## **SI 12 06 – Název SI (A-10-12-002-01-BDG)**

**Servisní informace: CERAPURMODUL: Nové upevnění plynové armatury a nový výměník tepla WB6**

### a) Nové upevnění plynové armatury

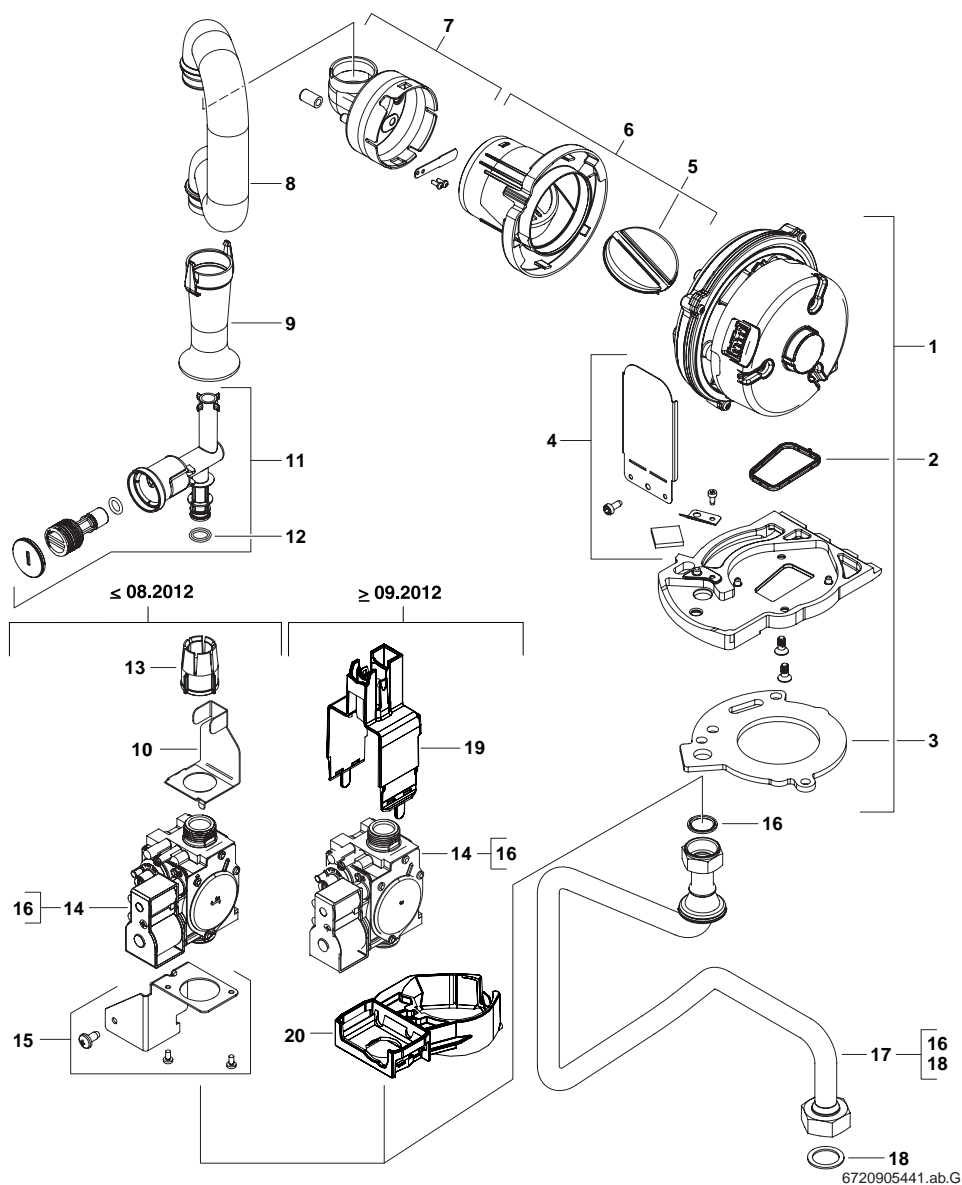
- *Nová verze výměníku WB6, došlo ke změně upevnění plynové armatury (detail – odkaz na ND)*

### Nové náhradní díly:

Poz. 19: 8 718 225 730 0

Poz. 20: 8 718 225 729 0

## b) Nový výměník WB6:

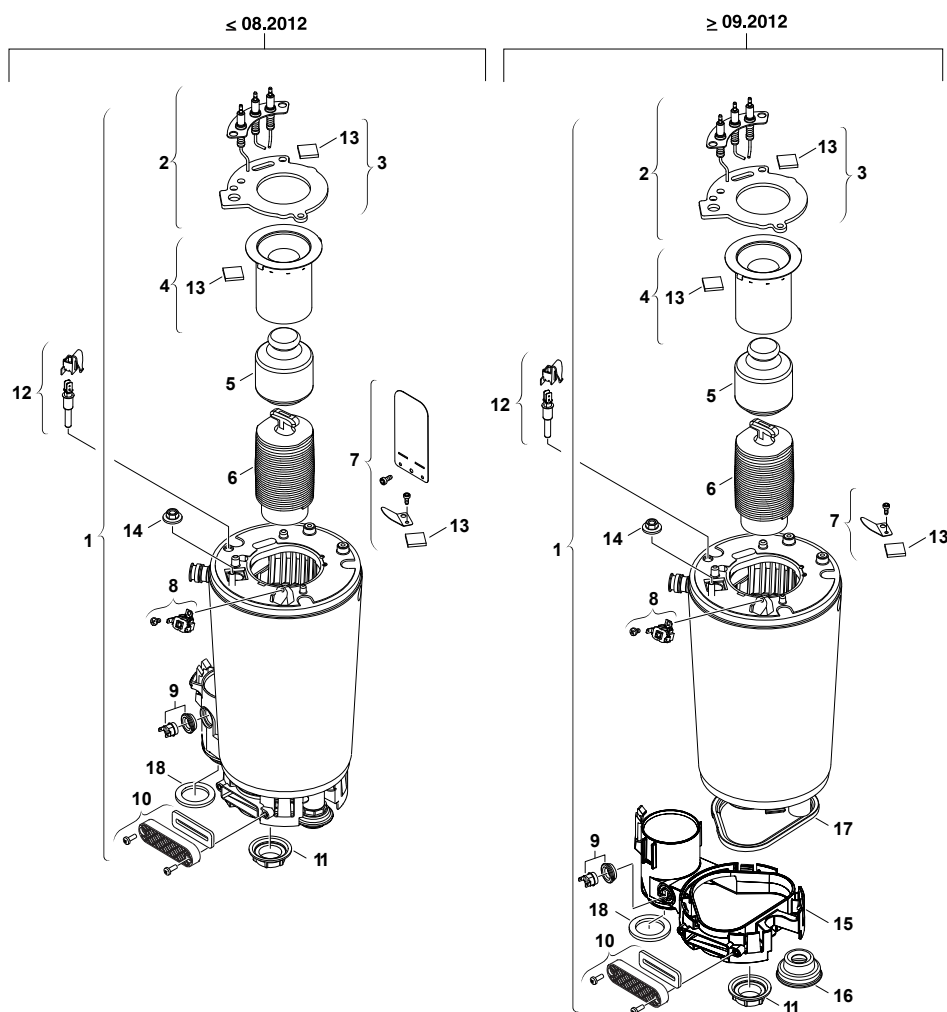
**Nové náhradní díly nejsou zpětně kompatibilní.**

### Nové náhradní díly:

Poz. 1: 8 718 663 959 0

Poz. 15: 8 718 220 597 0

Poz. 16: 8 710 103 161 0
